Documento Modificación 1

nº Expdte Industria: 14976-AT

nº Expdte MA (JA): AAU/HU/040/21

A continuación, se recoge una descripción de las modificaciones que pretenden llevarse a cabo en el trazado de la línea de evacuación aéreo-subterránea de alta tensión de la PSFV Campos del Condado II:

2.1. Modificación 1. Villarrasa y Niebla

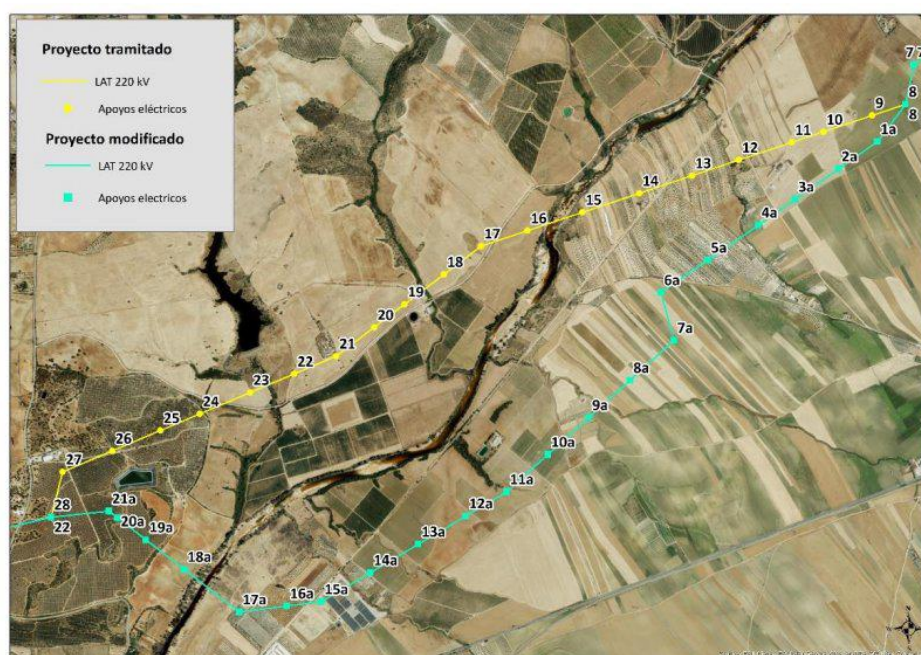
Después de proponer como opción el soterramiento de la línea en este ámbito del contorno paisajístico del Río Tinto para que no sea un elemento visible, el Ayuntamiento de Villarrasa rechazó esta posibilidad. Por lo tanto, para evitar la afección de la LAT sobre la figura de protección del “Contorno Paisajístico del río Tinto”, se propone modificar nuevamente su trazado, desplazando hacia el sur el cruzamiento de la línea sobre el río Tinto para que este ocurra dentro de la delimitación territorial del municipio de Niebla.

Se presenta una modificación de las coordenadas con el cruce a las vías pecuarias del ámbito, así como el cruce sobre el río Tinto, que previamente se proyectaba sobre el municipio de Villarrasa, y ahora se proyecta en el municipio de Niebla, por lo que dicho cruce se ha desplazado hacia el sur. La línea en este tramo sigue siendo aérea, igual que el proyecto ya tramitado, y con la modificación se incrementan los apoyos proyectados en 2 (19 apoyos en tramo del proyecto tramitado y 21 en la modificación) y la longitud, que pasa de 6,7 km aproximadamente en el tramo de la línea ya tramitada, a 7,6 km aproximadamente tras la modificación.

2.3. Modificación 3. Desplazamiento ligero hacia el sur

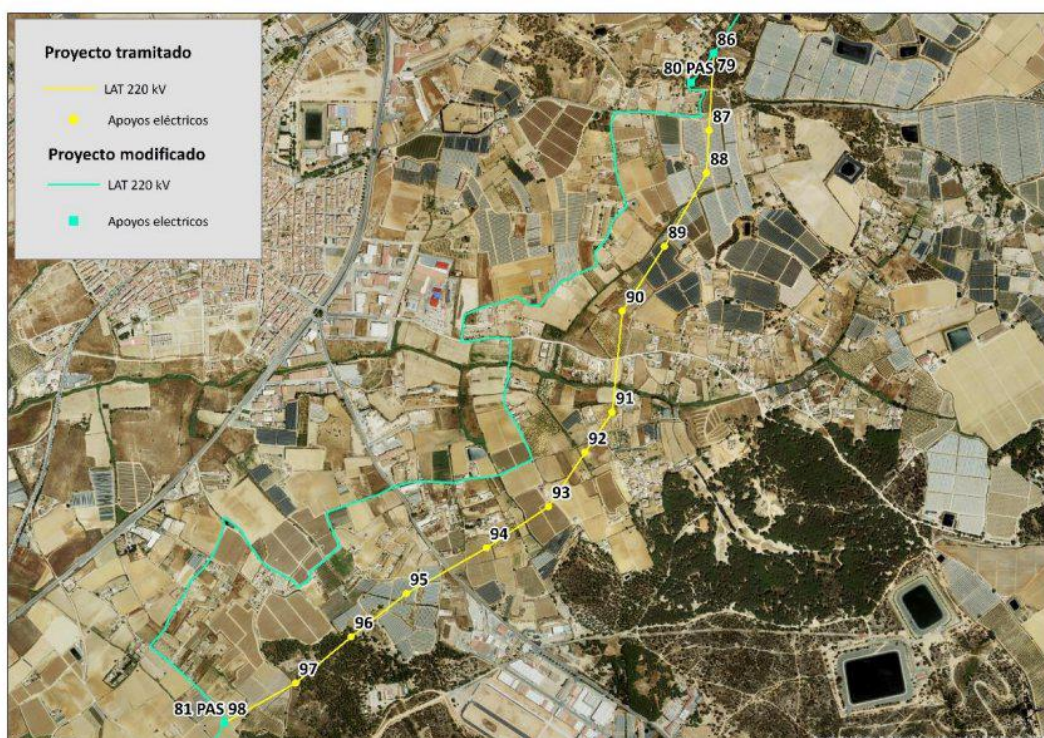
Se trata de una modificación del trazado que desplaza la línea ligeramente hacia el sur, un máximo de 4 metros. Esta modificación implica el desplazamiento de 11 apoyos, cuyas nuevas coordenadas se recogen en el correspondiente Proyecto Ejecutivo adjunto al escrito de solicitud como Documento Técnico 1.

2.5. Modificación 5. Desafección Monte Público

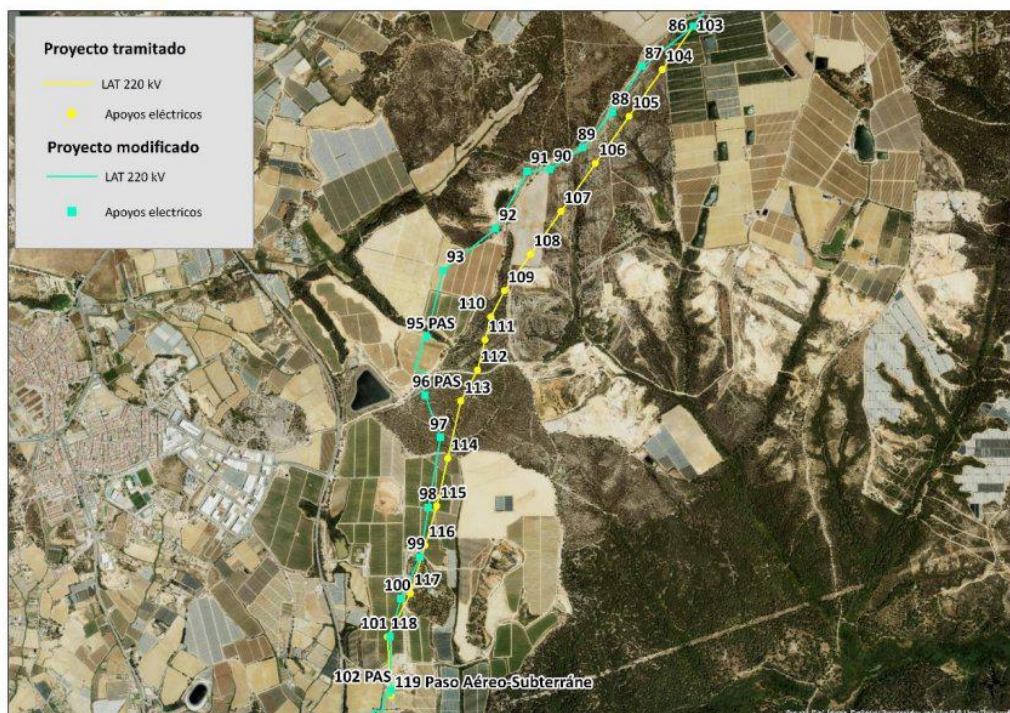
Es por ello, que se ha procedido a modificar el proyecto autorizado inicialmente, a fin de reducir la afección sobre el MUP «Grupo Ordenados de Moguer» y obtener así la autorización para su ocupación.

Es el tramo que se sitúa más al sur, con una longitud de unos 5,1 km (en vez de 2,8 km del trazado tramitado). Es un tramo que sigue siendo aéreo en su mayoría, a excepción de un pequeño tramo de unos 443 metros, ubicado entre los apoyos 29 y 30. Se modifica su trazado para minimizar la afección sobre montes públicos (antes unos 1.125 m discurrían por MUP y ahora se reduce a 425 m aproximadamente).

2.6. Modificación 6. Cumplimiento distancias reglamentarias

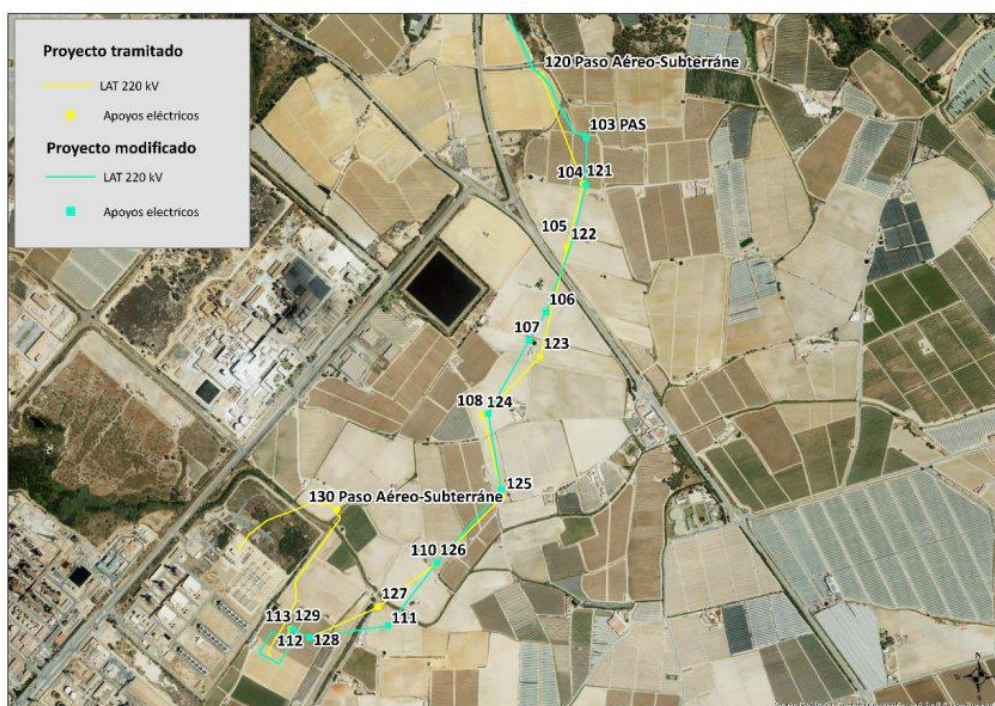
En esta modificación se produce un desplazamiento de varios apoyos tras la zona del paso aéreo-subterráneo. El trazado se modifica unos 300 metros antes del apoyo nº 103 (considerando como referencia el trazado modificado), lo que provoca un ligero cambio en el trazado de la línea, como se

puede observar en la siguiente imagen. La longitud de ambos trazados, tanto de la línea tramitada como de la modificación, es prácticamente la misma, unos 2,4 km aproximadamente, desde la zona de inicio de la modificación hasta el apoyo 113 (o 129 tomando de referencia la línea ya tramitada).

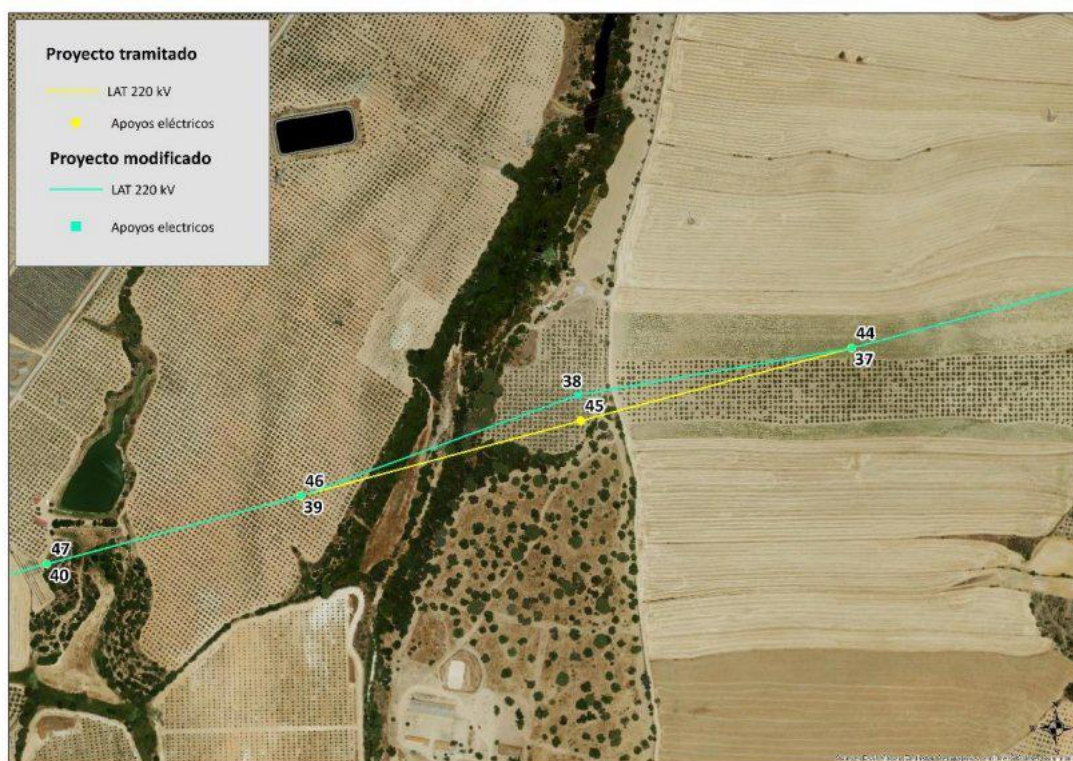
- ❖ **Modificación A:** el apoyo nº 3 se desplaza 20 metros metros hacia el noreste.

- ❖ **Modificación B:** se desplaza el apoyo nº5 pocos metros al sur.

- ❖ **Modificación C:** pequeño desplazamiento a 35 metros al norte del apoyo nº38 (nº45 tomando de referencia la línea tramitada).

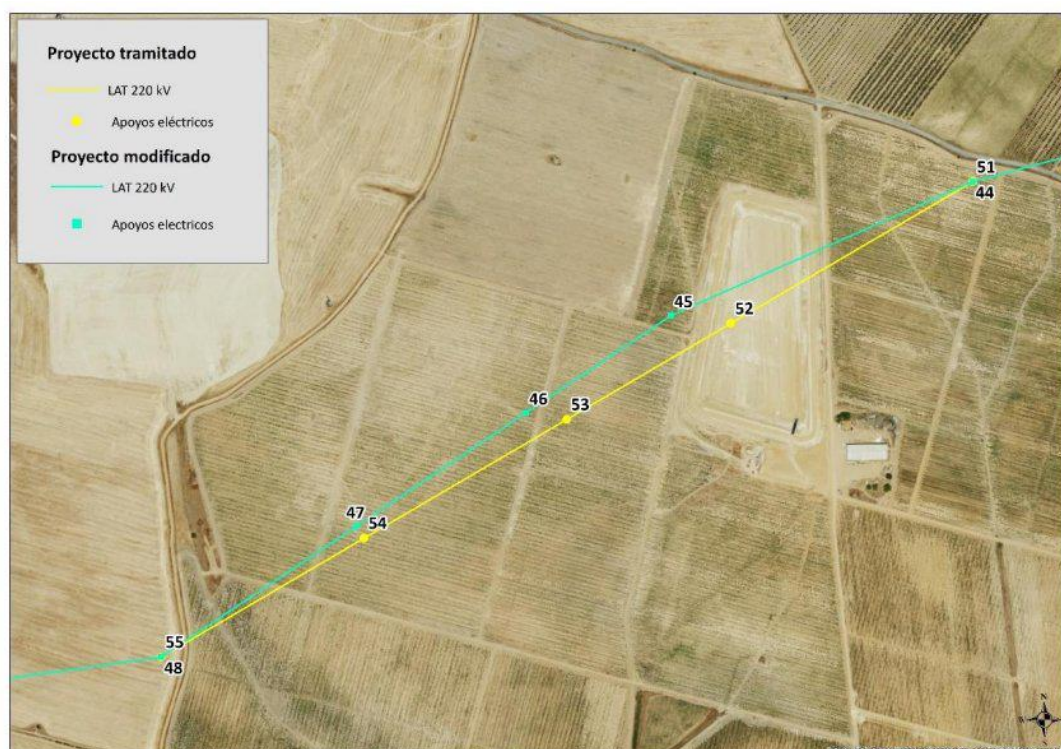
- ❖ **Modificación D:** los apoyos nº 45, 46 y 47 se desplazan ligeramente hacia el norte (apoyos nº 52, 53 y 54 tomando de referencia la línea ya tramitada).

- ❖ **Modificación E:** se desplaza el apoyo nº63 (70 de la línea tramitada) hacia el sur, pocos metros. Cabe destacar que, este tramo de la LAT es compartido desde el apoyo 64 hasta el 66 con la línea de evacuación de los proyectos *Al-Ándalus I, II y III*, y, posteriormente, desde el apoyo 67 hasta el 113, se comparte con el proyecto de *Infraestructuras Comunes de Evacuación de Palos 400kV*. Por tanto, las afecciones que pudieran aparecer con motivo de las modificaciones del proyecto que se recogen a partir de esta, serán afecciones compartidas entre varios proyectos.

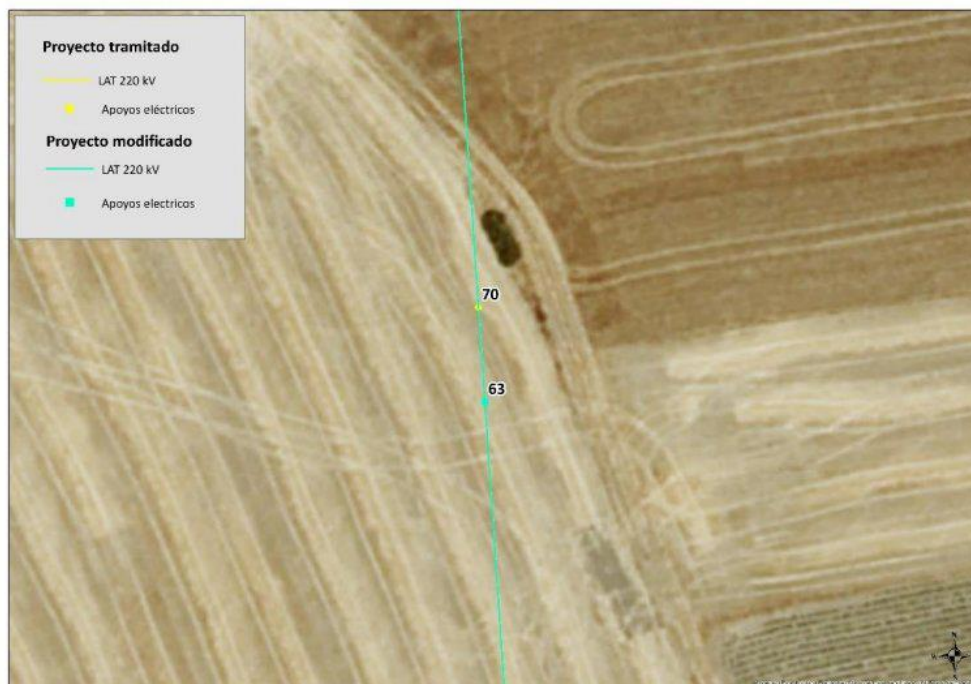
- ❖ **Modificación F:** se desplaza la línea unos 90 m al sureste. El segmento anterior tenía una longitud de 286,9 m, en comparación, el nuevo segmento tiene 360,2 m. Evita el conflicto con un área de cantera activa.

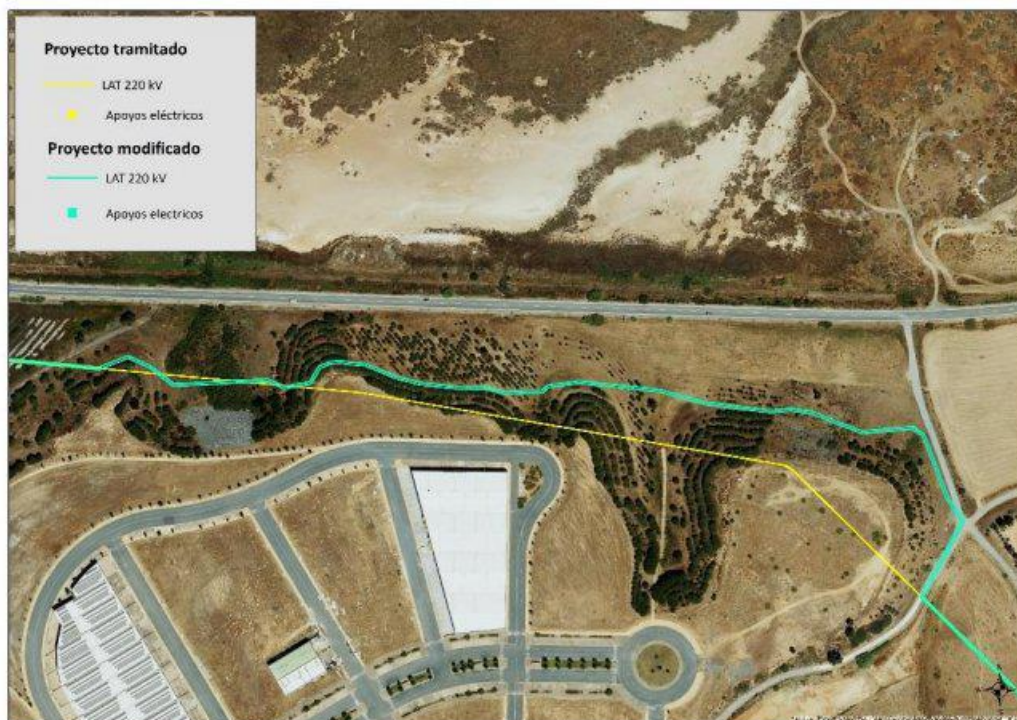
- ❖ **Modificación G:** la nueva modificación se ajusta mejor al pastizal arbolado de eucaliptos, por lo que se minimiza su afección. Además, evita conflicto de usos sobre las parcelas dedicadas a polígono industrial. Afecta la vía pecuaria Vereda de la Senda de la Marisma.

- ❖ **Modificación H:** se cambia de posición el apoyo 77 (antes 84). Se aleja más del cauce del arroyo Galarín, a 122,7 m en comparación con tan solo 45 m de la posición anterior.

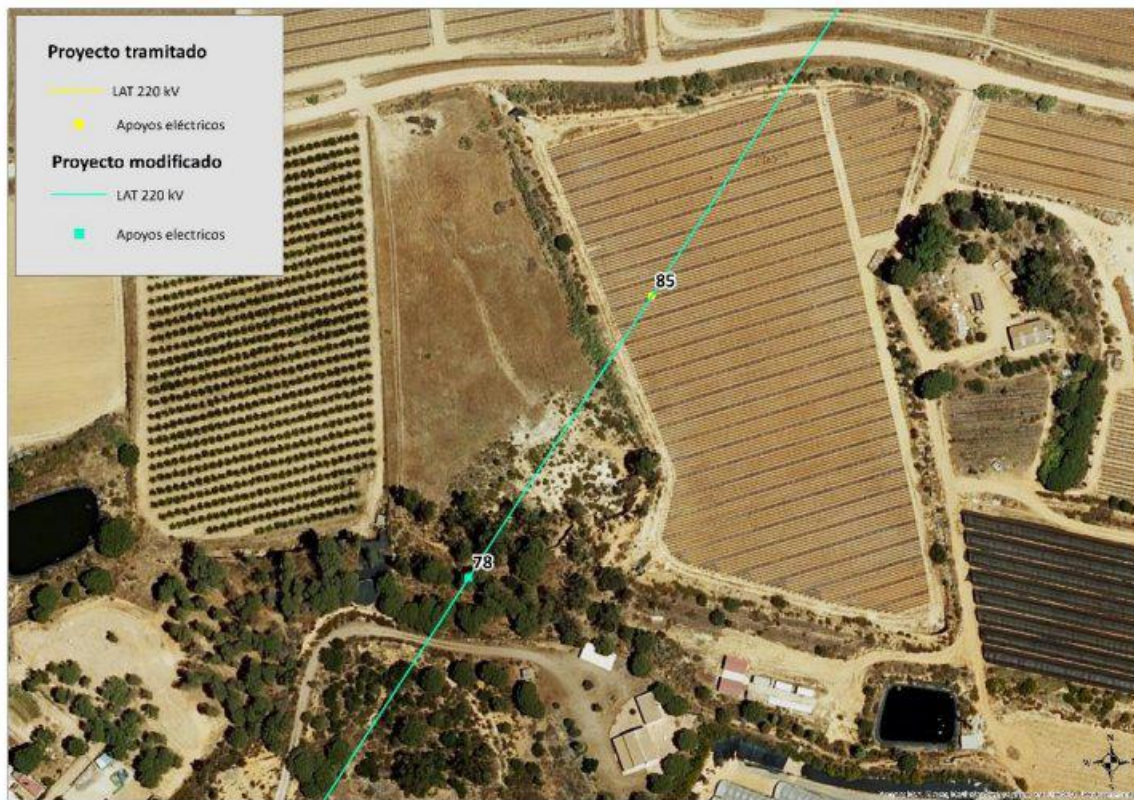
- ❖ **Modificación I:** se desplaza el apoyo 121,5 m al sur. Se evita el conflicto de usos de cultivos herbáceas y se desplaza a una formación arbolada de coníferas.

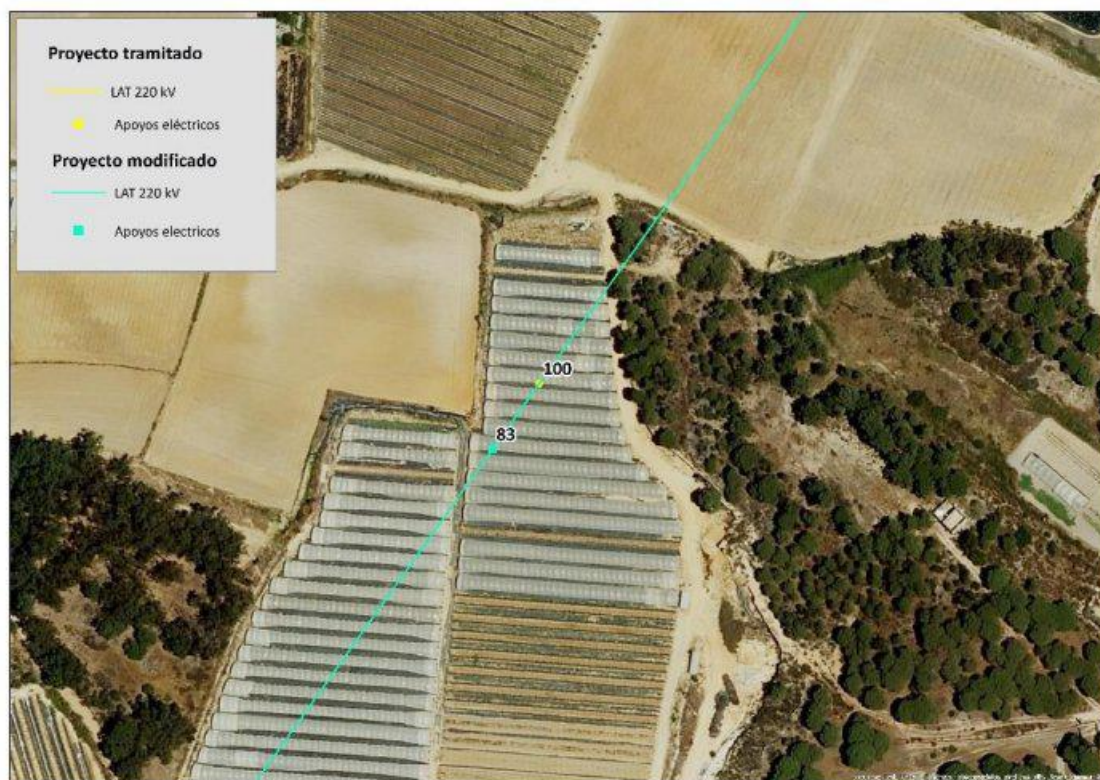
❖ **Modificación J:** Se desplaza el apoyo 30 m hacia el suroeste.

- ❖ **Modificación K:** se modifica un segmento de 83 m que pasaba por una parcela de cultivo herbáceo, por un segmento que bordea ligeramente el mismo cultivo. La línea continua hacia el suroeste, en paralelo a la autovía A-494, 1 m más cerca de la misma.
